### 目的

公園の一般利用者による昭和池周回のための歩行空間の確保

### 第4回淡路島公園・あわじ石の寝屋緑地あり方検討会で挙げられた意見

図 あり方検討会で検討したエリア設定

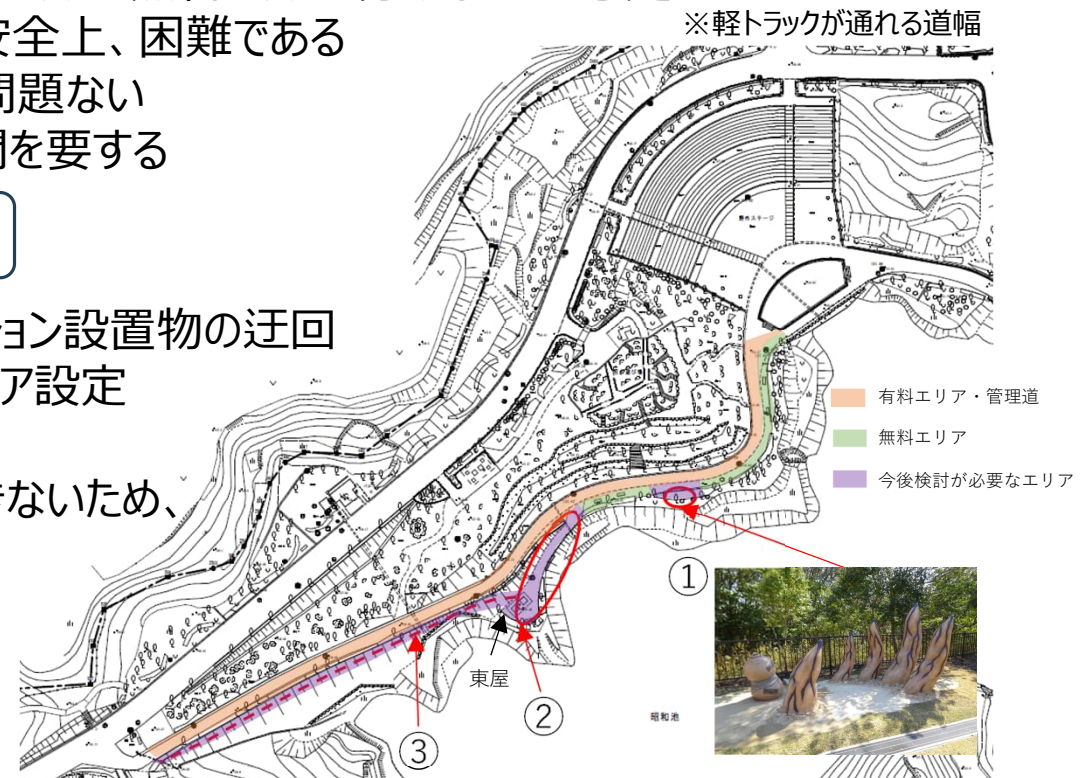
- 園路に柵等を設置し、管理道※を確保しつつ有料エリアと無料エリアを分けることを想定
- 池側に新たに迂回路（園路）を整備することは安全上、困難である
- 歩くだけの利用であれば、登山道レベルの路面で問題ない
- アトラクションの演出変更は、ライセンス関係で時間を要する

- ①昭和池側に設置しているニジゲンノモリのアトラクション設置物の迂回
- ②有料エリアと無料エリアが交差する東屋付近のエリア設定
- ③東屋裏の園路整備の可能性  
(管理道確保の都合上、現園路に柵等を設置できないため、新たに園路を確保する必要がある)
